## 1号機ペDESTAL損傷状況を踏まえた原子炉建屋への影響確認

令和5年10月5日

原子力規制庁

図1. 評価モデルのイメージ

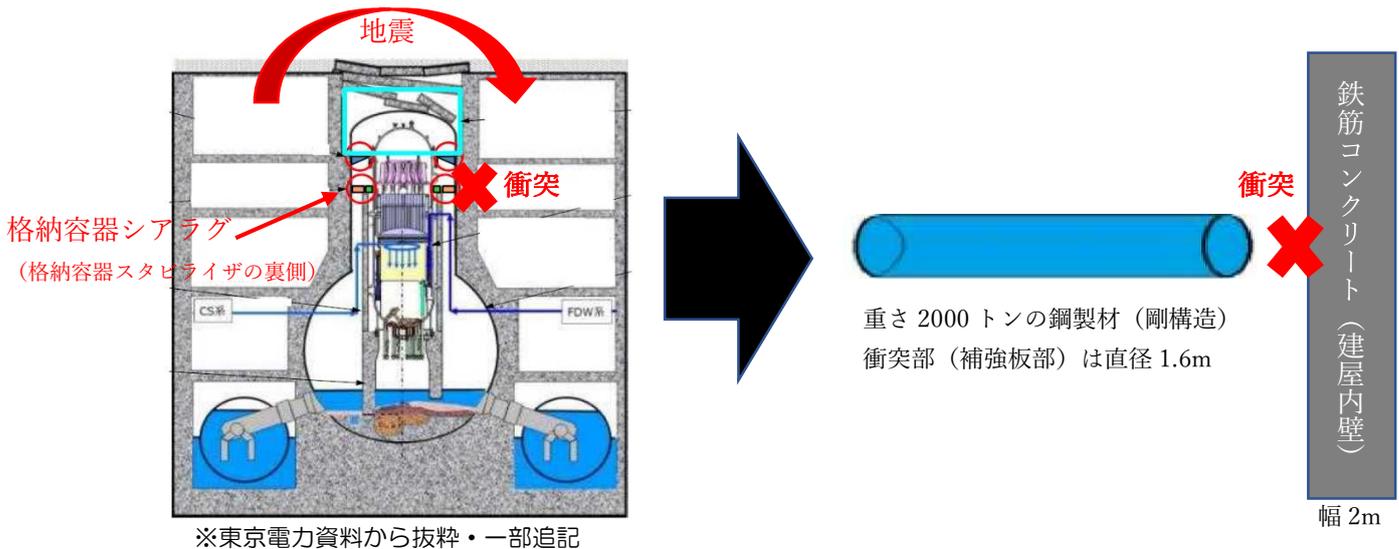
具体的には、衝突物はペDESTALの損傷部より上部のRPV、BSW、PCVの質量を持った鋼製材（剛構造）と、衝突面積は格納容器上部で原子炉建屋と接続している格納容器シアラグの補強板1枚の面積と、それぞれモデル化し、それが地震により原子炉建屋内壁の鉄筋コンクリートに衝突するとして評価を実施した。
